敦賀発電所2号炉 屋外重要施設の配置等の見直し及び 敷地の地形、地質・地質構造の追加調査計画について

令和元年8月23日
日本原子力発電株式会社

浦底断層の配置

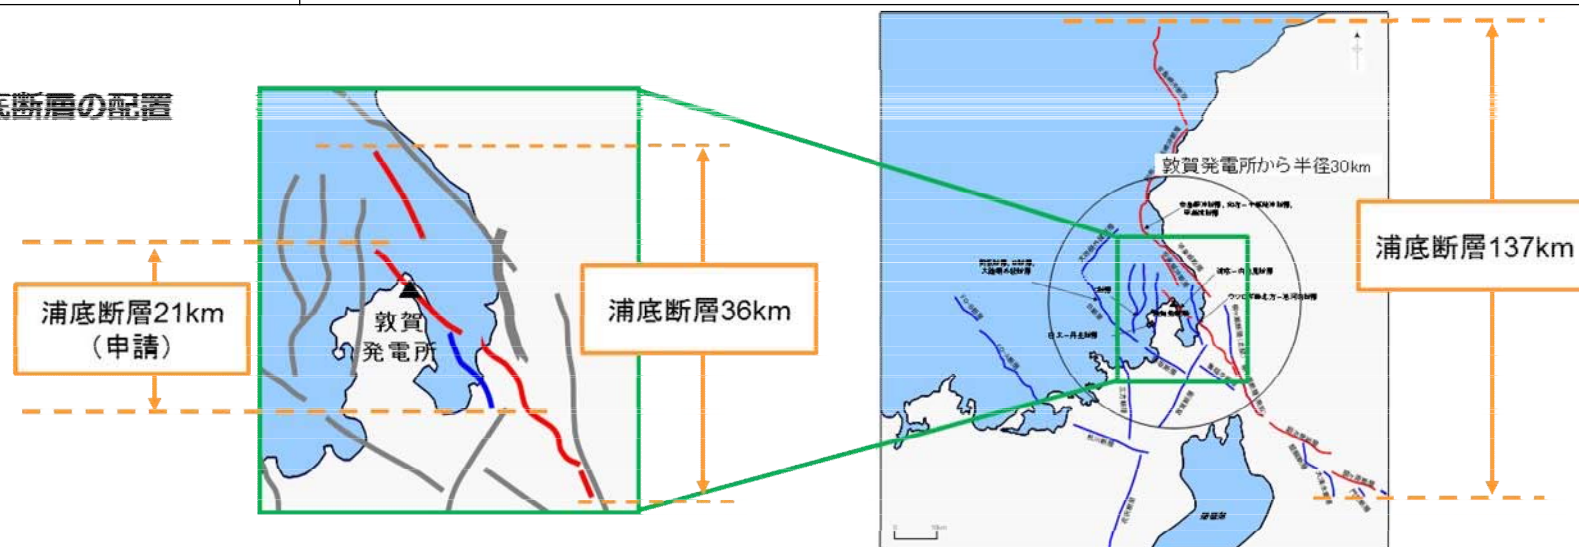
【2019年4月26日 審査会合】⇒ 浦底断層の地震動評価条件について下記のとおり見直し(1011ガル)

項目	見直し内容
1. 断層の長さ	・申請時では21kmとしていたが、連動を考慮し36kmとした。 ・また、137kmについても連動長さの不確かさとして、基準地震動への影響確認の観点から検討した。
2. 断層上端深さ	申請時は4kmとしていたが、保守性を考慮して3kmとした。
3. 不確かさ	破壊伝播速度の不確かさ等、考慮する不確かさを追加するとともに、不確かさが地震動評価結果に与える影響を確認した上で、不確かさの組合せ(重畳)を考慮した。
4. 十分な余裕	浦底断層が原子炉施設に極めて近いことを踏まえ、不確かさの組合せ(重畳)に加え、原子炉施設にとって重要な短周期帯(0.2秒以下)に対して更に十分な余裕を追加した。

1号炉防潮堤イメージ

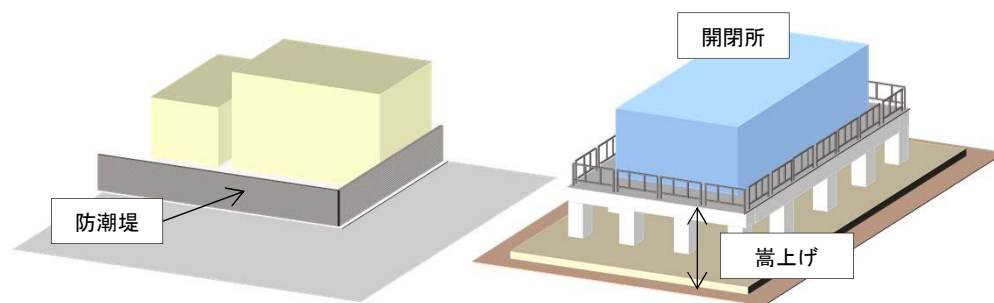
- ✓ 屋外重要施設の高台に移設に伴い、開閉所に対しては個別に津波防護及び1号炉に対しては浸水防止対策を行い、**見直し前と同等の耐津波安全性を確保**する。

ボーリング調査位置図

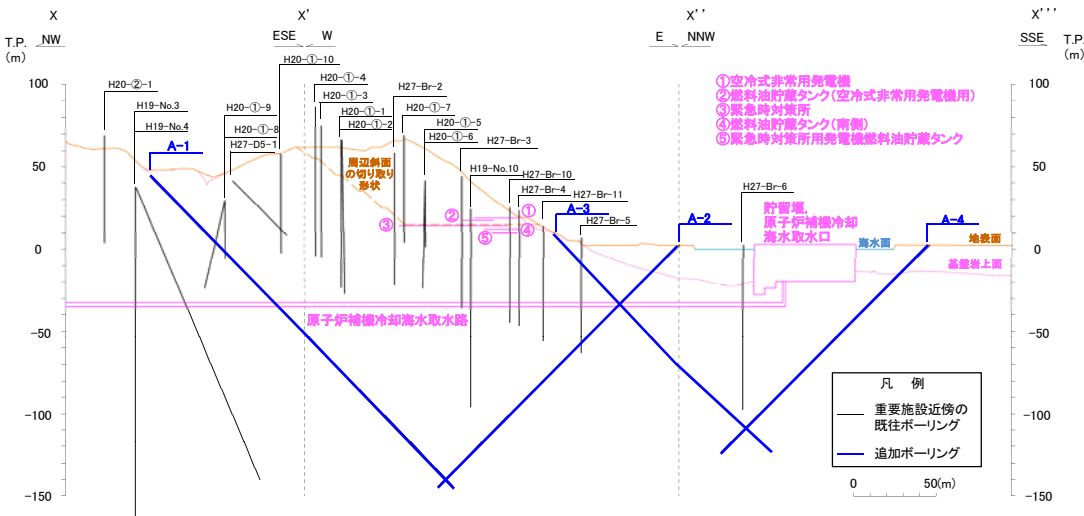
- 今回計画した調査については、データの拡充や3条対象破砕帯であるかを明確にすることを目的として、原子炉補機冷却海水取水路南側の重要施設付近でボーリング調査を実施するものである。
- 既設の重要施設である原子炉補機冷却海水取水路及び貯留堰に対するボーリング調査は、既に終了している(A-1, A-2, A-3, A-4)。
- 配置が変更となった緊急時対策所及びその周囲の重要施設については、既に終了したボーリング調査(A-1, A-2)の範囲に位置していることから、新たな調査は必要ないと判断した。
- 追加調査結果に基づく破砕帯の連続性評価並びに3条対象破砕帯の代表性評価及び活動性評価については、12月を目途に説明する予定である。
